令和3年7月27日 公告

「南部方面管理事務所管内下水管渠再構築工事(R3 - 1)」

図面の一部に記載誤りがありました。訂正内容につきましては別紙 をご確認ください。

正誤表

訂正箇所	誤	正
図面 30/34

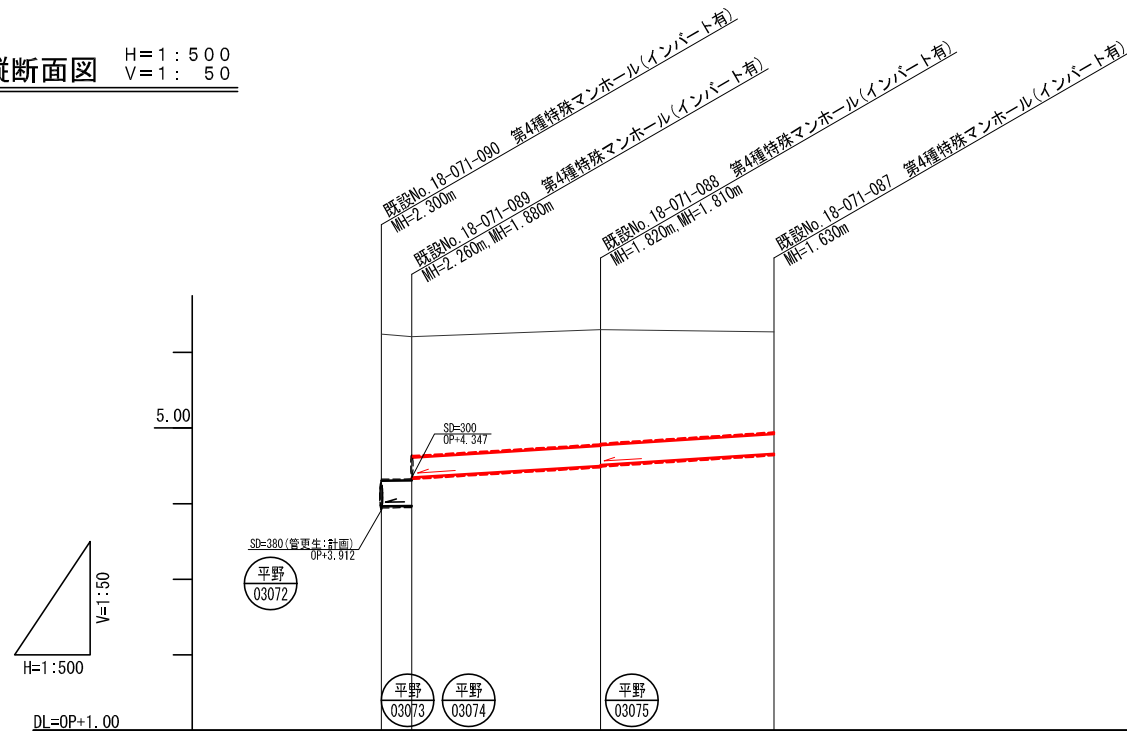
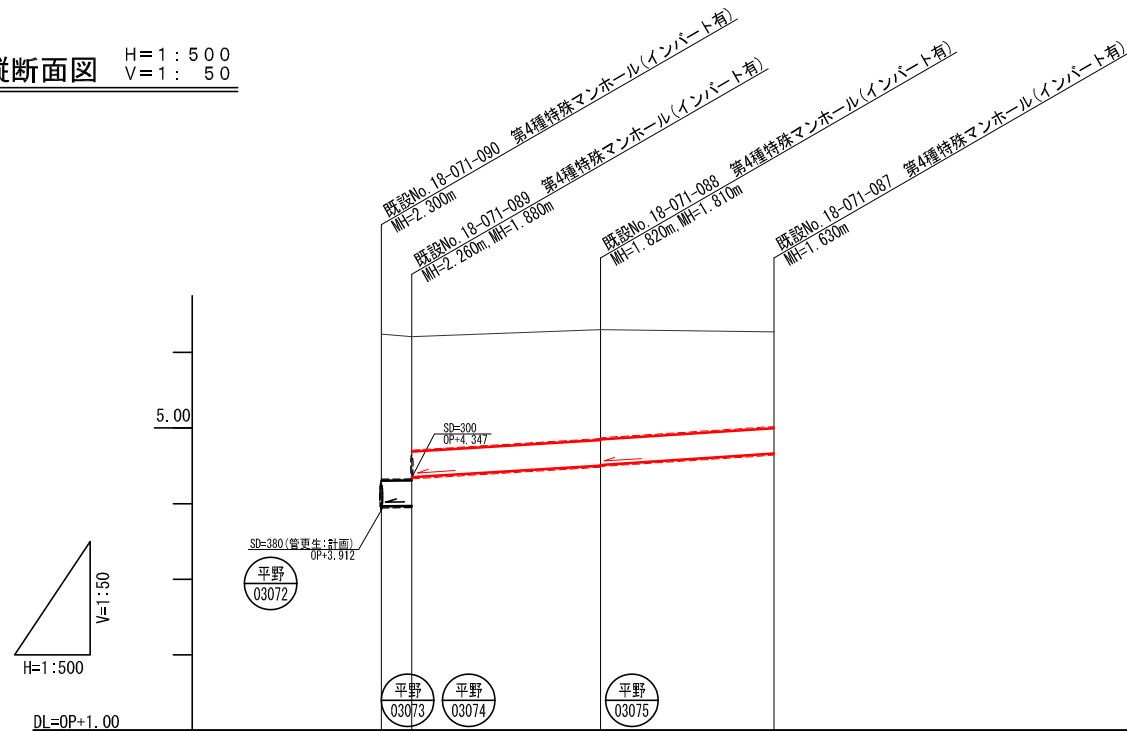
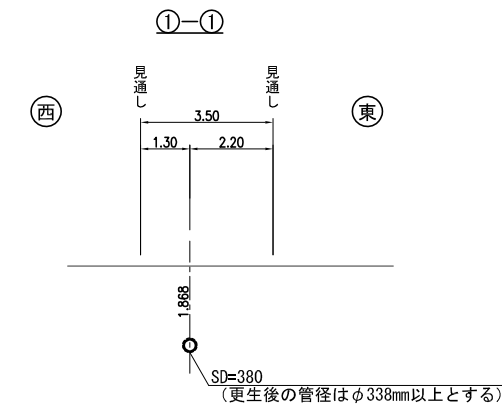
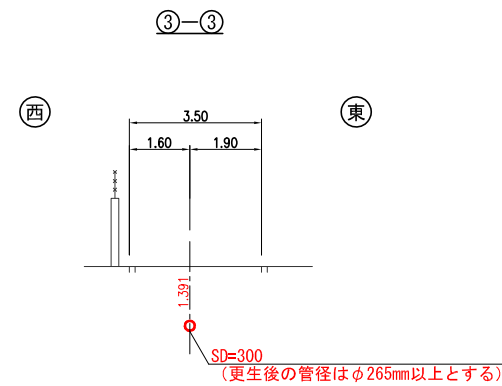
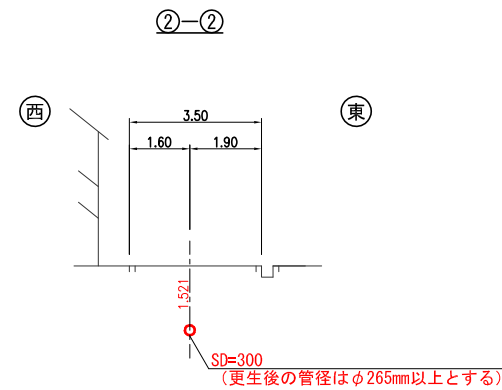
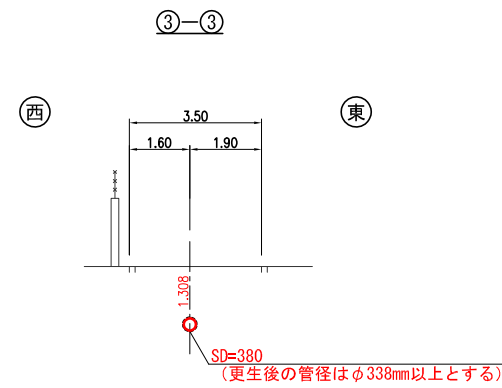
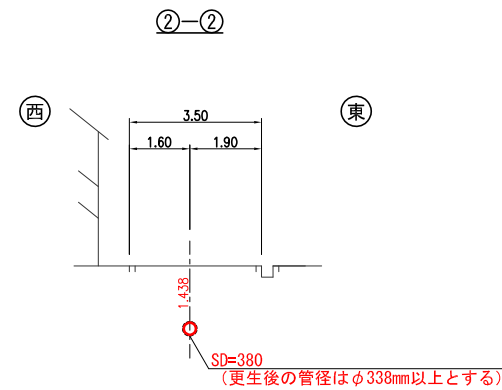
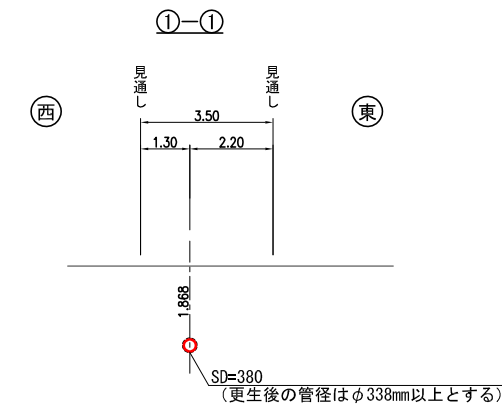
管径 mm	SD=380 (再生後の管径はφ338mm以上とする)	SD=300 (再生後の管径はφ265mm以上とする)
人孔間距離 m	4.05	24.95
延長 m	4.05	47.90
勾配 ‰	1.23	6.17
土被り m	1.888	1.481
現在地盤高 m	6.242	6.207
管底高 m	3.942	4.481
追加距離 m	0.00	29.00

管径 mm	SD=380 (更生後の管径はφ338mm以上とする)			
人孔間距離 m	4.05	24.95	22.95	
延長 m		51.95		
勾配 ‰	1.23	6.17	6.49	
土被り m	1.888	1.488	1.395	1.218
現在地盤高 m	6.242	6.207	6.201	6.270
管底高 m	3.942	3.947	4.481	4.640
追加距離 m	0.00	4.05	29.00	51.95
